b9c18a5d-a3f1-4f65-a9ff-ac71deb5ea83

Modelagem contrapiso

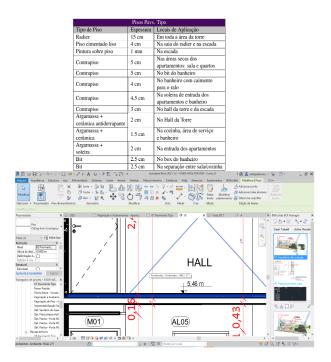
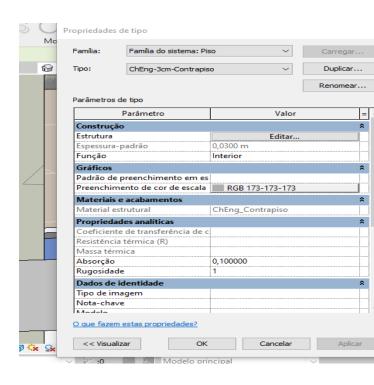
Descrição Conforme BEP o contrapiso do hall deverá ter 3 cm e no modelo está 4 cm, por gentileza, verificar e ajustar Prioridade Abertura

Ações	Descrição	Data Ação	Novo Vencimento	Responsável	Realizado por
	Ajustado na R02	2021-10-21T20:37:36+00:00		coordenacao@chaconengeodoxdercaocao@chaconengenharia.c	
	não ajustado r01	2021-09-30T21:05:32+00:00		coordenacao@chaconengeordroadarcaorao@chaconengenharia.c	
	não atendido, por				
	gentileza, verificar e	2021-09-15T20:58:54+00:00		coordenacao@chaconengenduadercaccao@chaconengenharia.c	
	ajustar				
	sem comentários	2021-08-25T15:50:32+00:00		coordenacao@chaconengendordercarrao@chaconengenharia.co
